改善箇所説明図

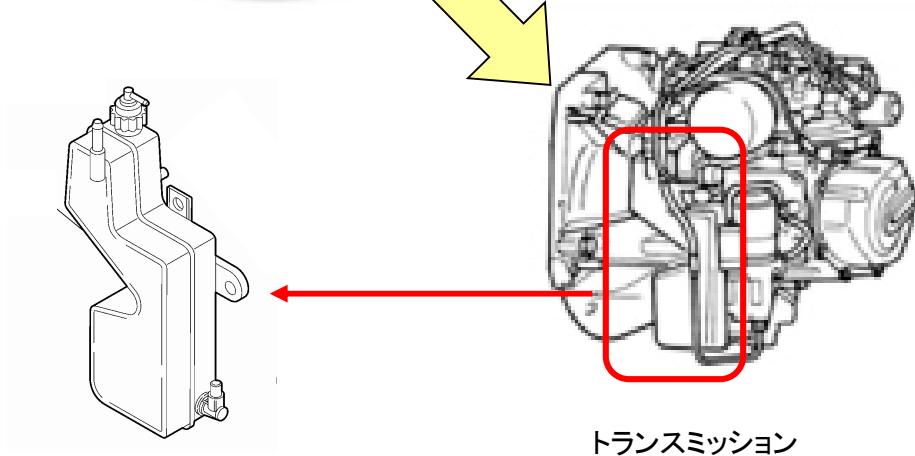
トランスミッション(デュアロジック)において、製造工程が不適切だったため、オイルリザーバータンクのホース差込口が製造工程で損傷したものがあある。このため、オイルが洩れて警告灯が点灯すると共にギアがニュートラルに固定され、走行できなくなるおそれがある。

全車両、オイルリザーバータンクのホース差込口を点検し、オイル洩れや差込口の損傷がある場合は、リザーバータンクとホースを良品に交換する。
